立教大学原子力研究所 原子炉施設保安規定の変更について

立教大学研究用原子炉 廃止措置計画変更について

立教大学原子力研究所原子炉施設保安規定変更の補正案（補正部分を下線又は囲み線で示す。）

立教大学研究用原子炉廃止措置計画変更の補正案 (補正部分を下線, 囲み線又は  で示す。)

表7 廃止措置全体工程

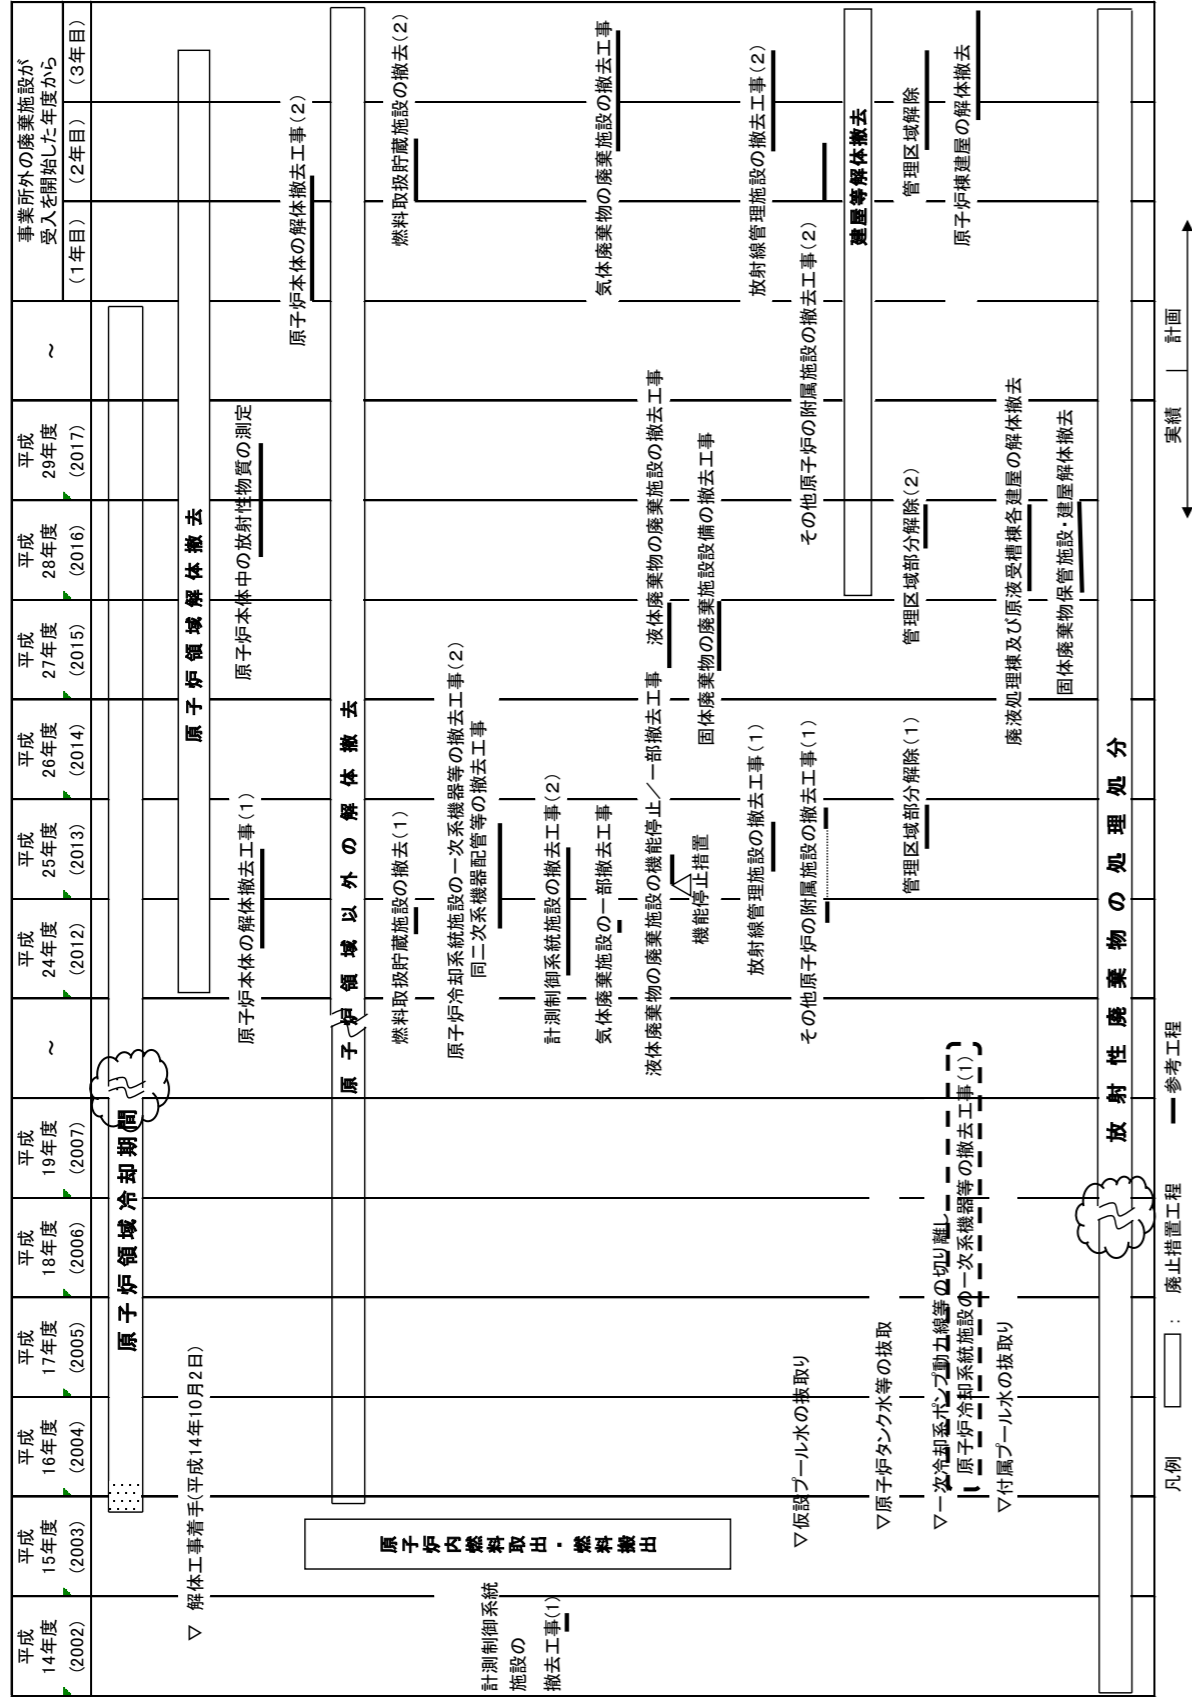
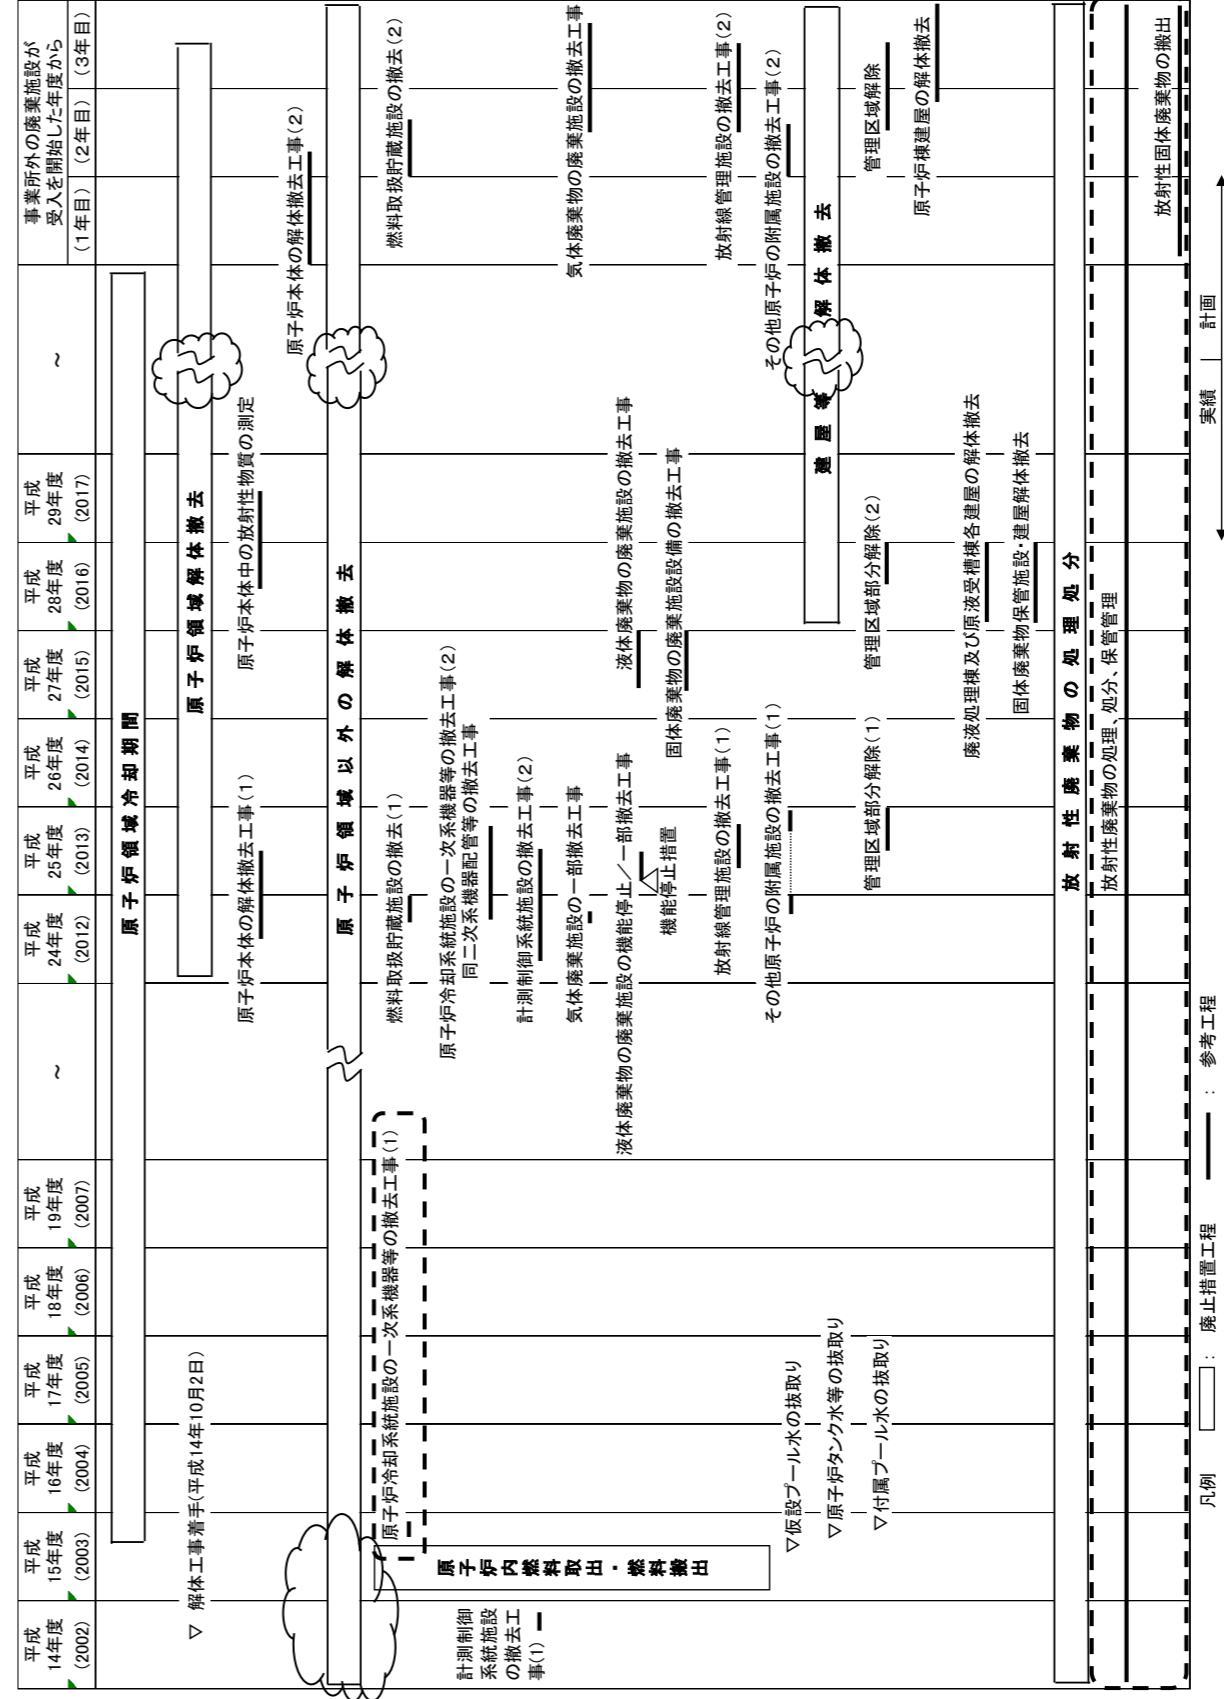
- ・平成27年認可の廃止措置計画において予定した工事を平成27～29年に実施した。この実施を廃止措置の工程（本文1.1）等の記載に反映する。
- ・その他、記載を明確にする。
